La famigerata connessione porto Savona-autostrade va avanti in silenzio

Paolo Forzano
04 07 2018

Il progetto IRE 2015 – passeggiata ciclopedonale Savona – Albissola Marina

Aurelia ristretta di 3,5 metri per far posto a ciclabile

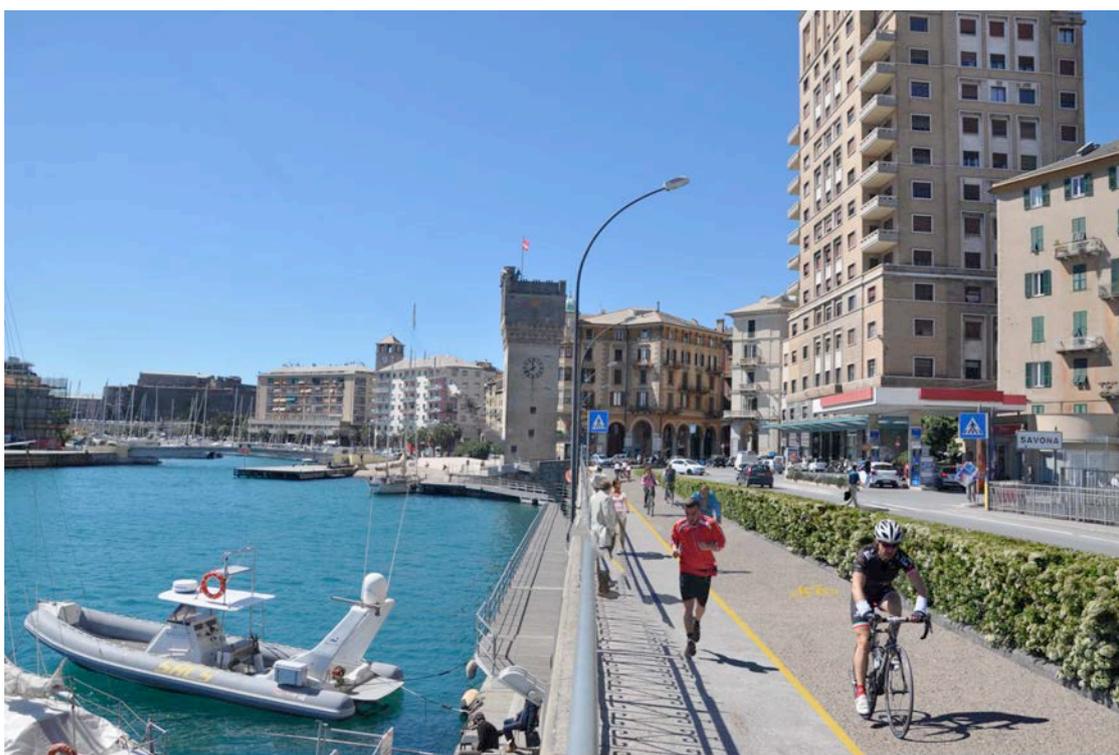
- 1) realizzazione ciclopedonale sulla sede Aurelia con conseguente restringimento della carreggiata dell’Aurelia a due corsie da 3,5 metri per senso di marcia

Viabilità molto modificata in piazza Leon Pancaldo con:

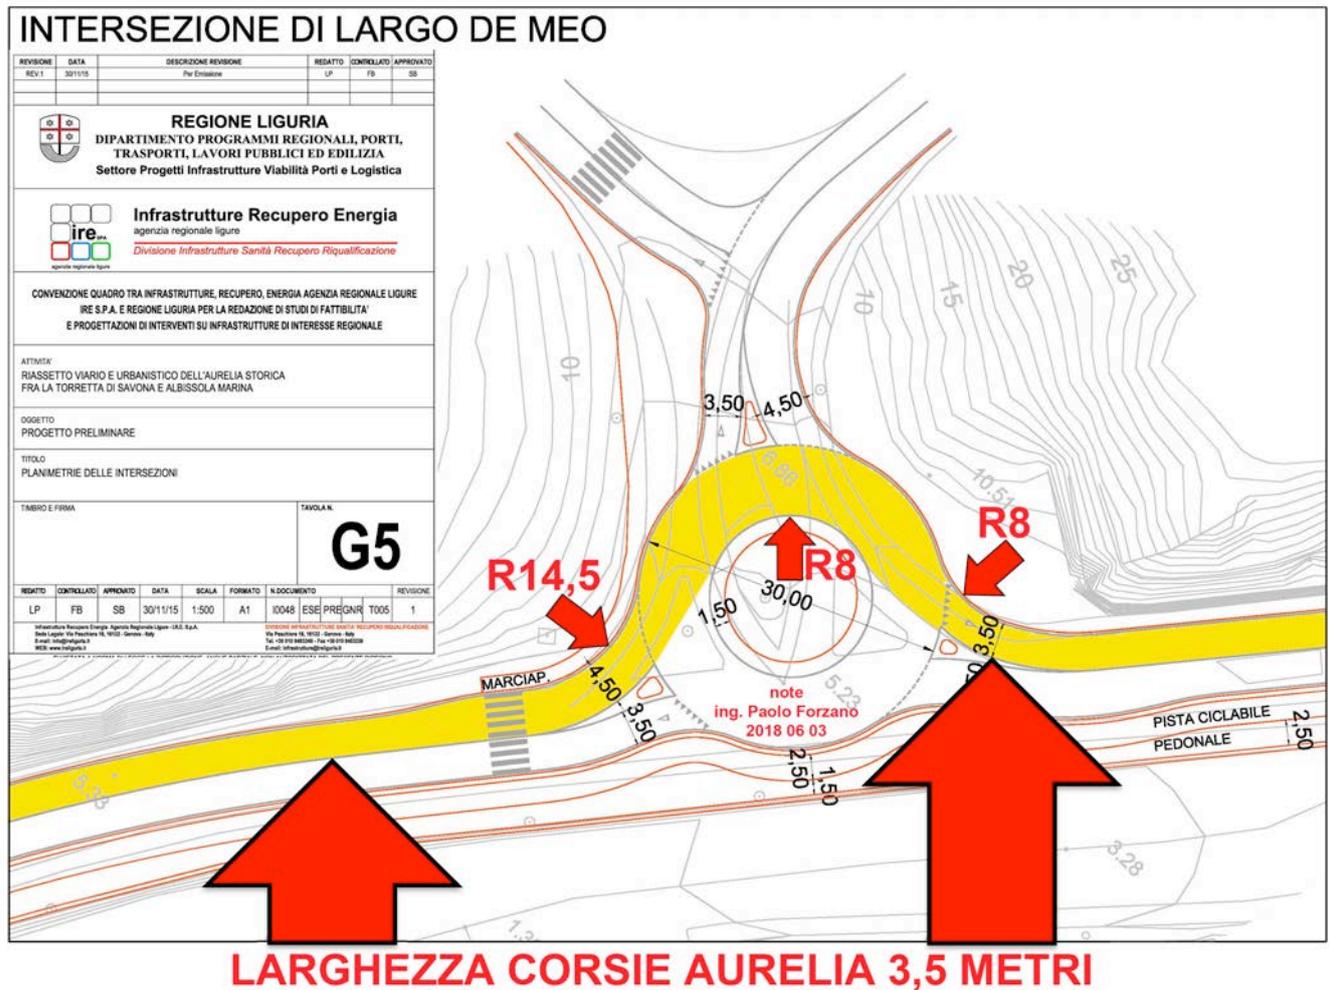
- Aurelia da Albissola corsia larga 3,5 metri
- soppressione corsia emergenze in centro strada
- Aurelia da Albissola in piazza Leon Pancaldo corsia larga 3 metri
- corsia discesa via Berlingeri in piazza Leon Pancaldo corsia larga 3 metri
- accesso in via Paleocapa ristretto da aiuole e marciapiedi

Rotatoria largo De Meo – accesso ospedale

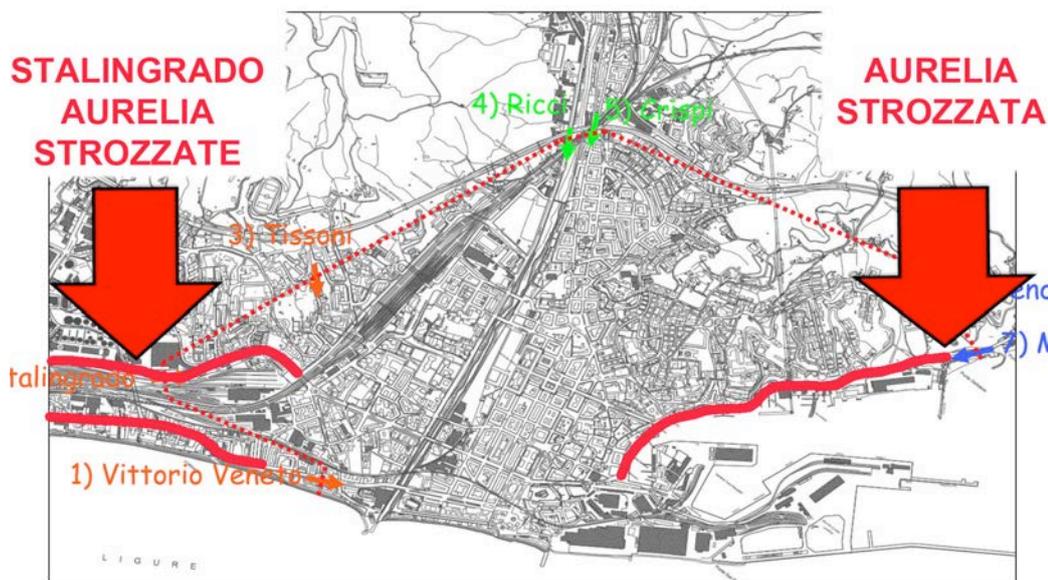
- Aurelia da Albissola corsia larga 3,5 metri
- soppressione corsia emergenze in centro strada
- Aurelia verso Savona corsia larga 3,5 metri
- Raggi di curvatura totalmente inadeguati al traffico pesante
- Raggi di curvatura molto difficili per i bus

Eliminazione corsia emergenza

Larghezza strada 7 metri come in centro ad Albissola Marina

Il progetto della port authority per connettere il porto alla autostrada prevede l'attraversamento del centro città.

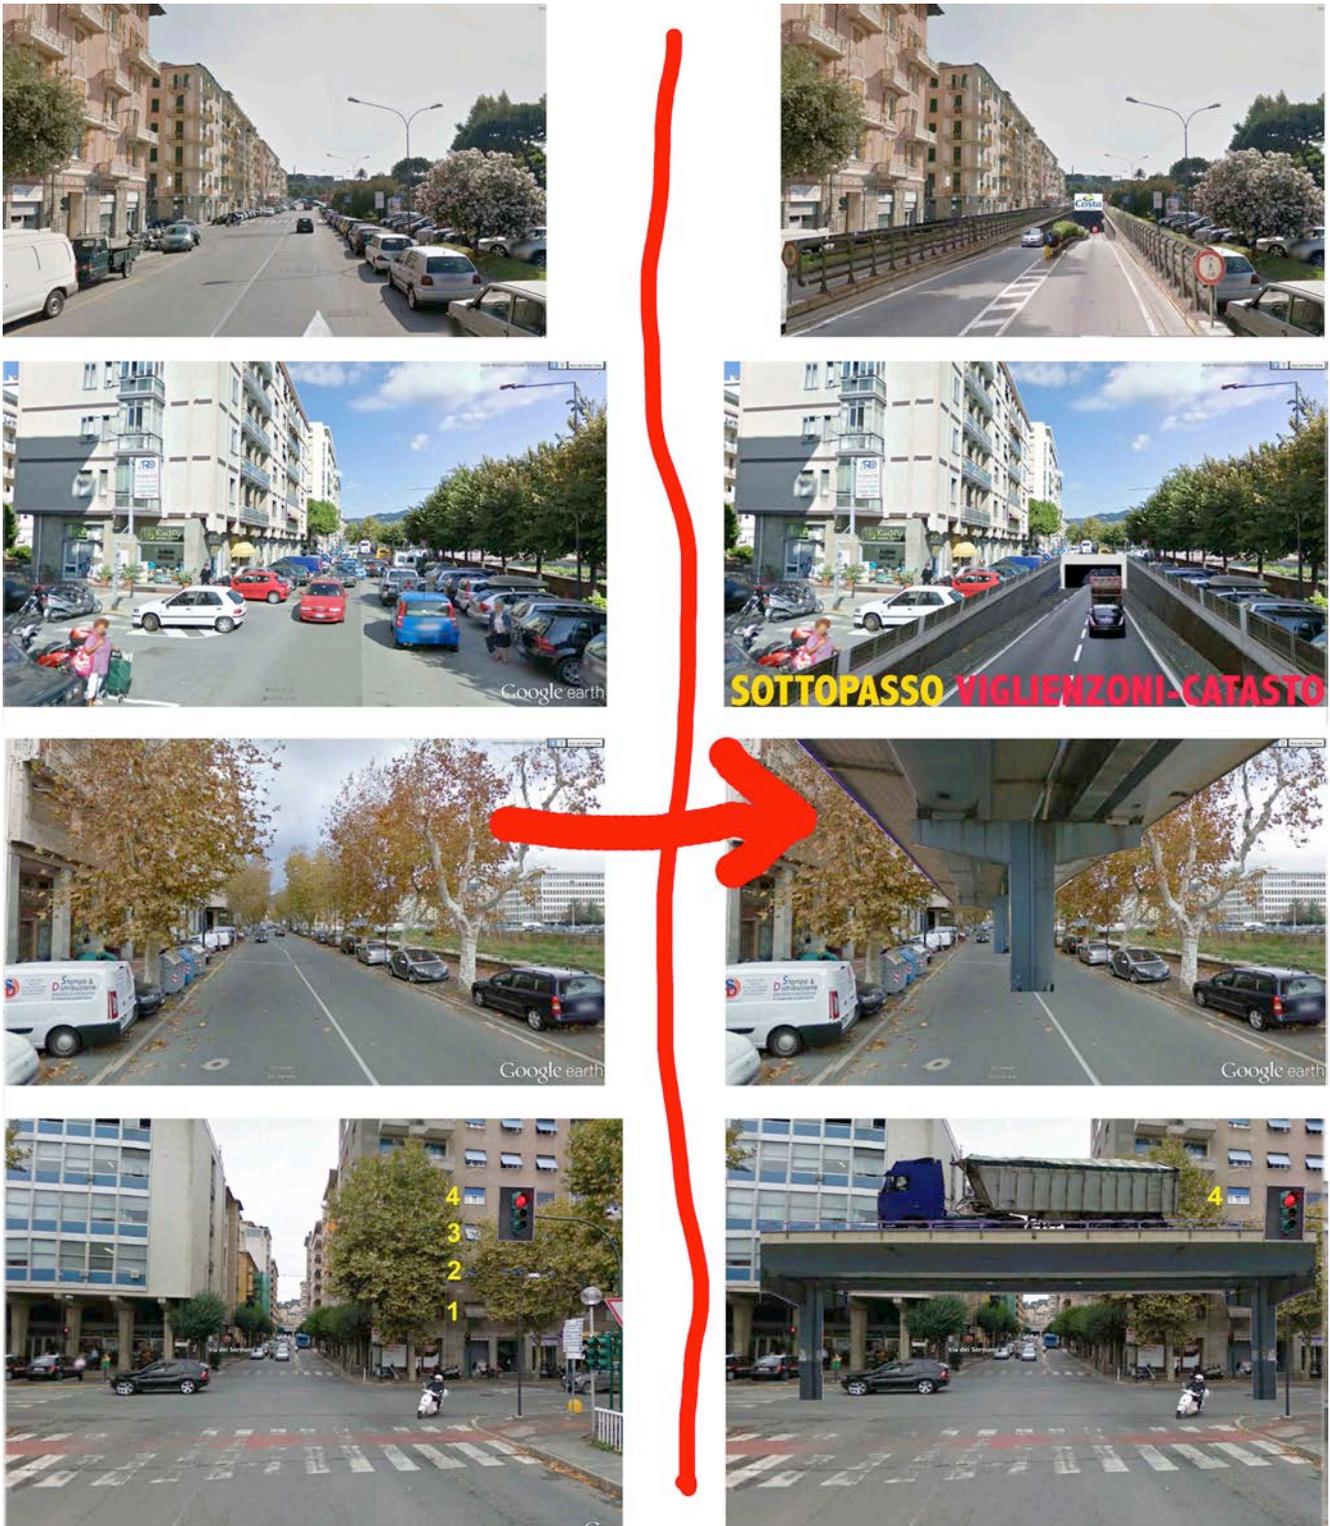
In porto parte delle opere sono atate realizzate da tempo.

Questo progetto prevede che l'asse corso Ricci, corso Viglienzoni, corso Colombo diventi la via di connessione col porto: arterie in centro città, per cui sarebbe opportuno "scaricarle di traffico" per la vivibilità urbana, e non oberarle di un ulteriore traffico!

**Vogliamo riversare 1087 mezzi pesanti =
i 500 camion+bus+articolati PUMT 2010
+ la punta di 587 bus+camion 2018
in corso Ricci?**
